**MINISTÈRE
DE LA TRANSITION
ÉCOLOGIQUE**

**Avis de la Mission Régionale d'Autorité environnementale
de Bourgogne-Franche-Comté
sur le projet de centrale photovoltaïque
de Villeneuve-la-Dondagre (89)**

N° BFC-2021-2852

Plan d'implantation du projet (extrait du dossier de permis de construire – p.23)

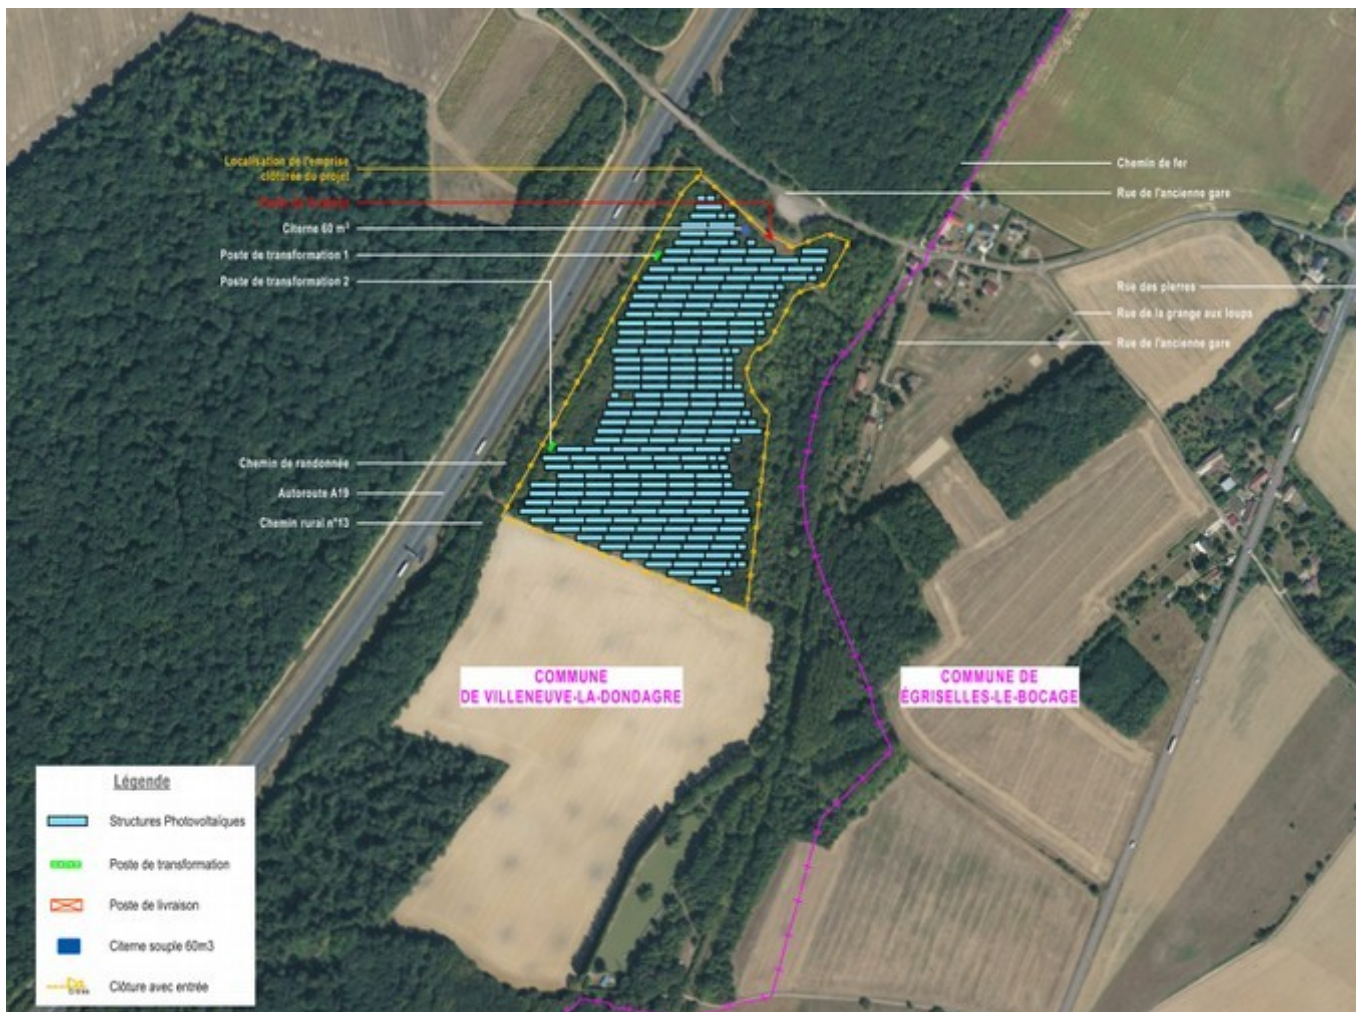
- les structures porteuses, dont le nombre n'est pas précisé, sont orientées vers le sud et inclinées à 15° ; leur ancrage est prévu de manière fixe selon des solutions techniques (pieux battus, micro-pieux ou sur longrines) à définir au vu des résultats d'une étude de sol détaillée qui sera réalisée avant les travaux ;

- les locaux techniques sont constitués d'un poste de livraison à l'entrée nord du site et de 2 postes de conversion (ou de transformation) implantés sur la bordure ouest du parc, accueillant chacun 1 ou 2 onduleurs qui permettent le passage en courant alternatif et un transformateur qui permet l'élévation de la tension ; leur éclairage nocturne sera réduit pour ne pas perturber la faune nocturne (mesure R2.1k évoquée dans le dossier bien que non décrite) ;

- le câblage, dont le tracé et la longueur ne sont pas précisés, se fait depuis les groupes de panneaux jusqu'à des boîtes de jonction en aérien à l'arrière des structures, puis vers les locaux techniques et le réseau de raccordement externe en tranchées enterrées de 80 cm de profondeur sur 60 cm de largeur, en suivant préférentiellement la voirie interne au parc ;

- le site est entouré d'une clôture grillagée en mailles soudées carrées de teinte « vert mousse », de 2 m de hauteur, sur un linéaire de 1 322 m ; elle est équipée de passages à petite faune terrestre de 20x20 cm tous les 100 m et comporte un dispositif de détection des intrusions de personnes ;

- le site est desservi en interne par une piste lourde de 5 m de large et 458 m de long sur la partie ouest du parc, permettant la circulation d'engins lourds et le transport des postes de conversion depuis le portail d'entrée, d'une aire de retournement au sud-ouest du parc et d'une piste légère de 4 m de large et 778 m de long pour les véhicules légers de maintenance ; des aires de lavage de 8 x 12 m sont créées au droit des postes techniques ; les aménagements seront en graves compactées, avec une surélévation de 20 cm par rapport au terrain naturel, sauf la piste légère (compactage du terrain en place) ;
- l'accès au site est prévu depuis la sortie de l'autoroute A19 située à environ 2 km au nord, puis en empruntant la RD660 et la RD370 ; le portail d'entrée est situé au nord du parc sur la RD370 ;

Certaines caractéristiques ou composantes du projet ne sont pas indiquées, voire non définies au moment du dépôt du dossier (telles que les modalités d'ancrage des structures ou d'entretien du site). **La MRAe recommande de préciser ces éléments pour une meilleure appréhension du projet et une analyse plus fine de ses impacts environnementaux. Elle recommande aussi de corriger les incohérences entre les différentes pièces du dossier** (exemples : emprise clôturée de 7,2 ha dans l'étude d'impact et de 7,9 ha dans le dossier de permis de construire ; surface projetée au sol des panneaux de 3,88 ha dans l'étude d'impact, 39 472 m² dans le formulaire Cerfa du permis de construire et de 4,1 ha dans la notice du permis de construire ; surface plancher des postes de conversion de 20,4 à 35,7 m² chacun dans l'étude d'impact et de 20,5 m² dans le permis de construire ; hauteur de la clôture abaissée localement à 1,6 m dans le permis de construire et fixe à 2 m dans l'étude d'impact ; mailles de la clôture variant de 10x15 cm à 10x10 cm dans l'étude d'impact...)
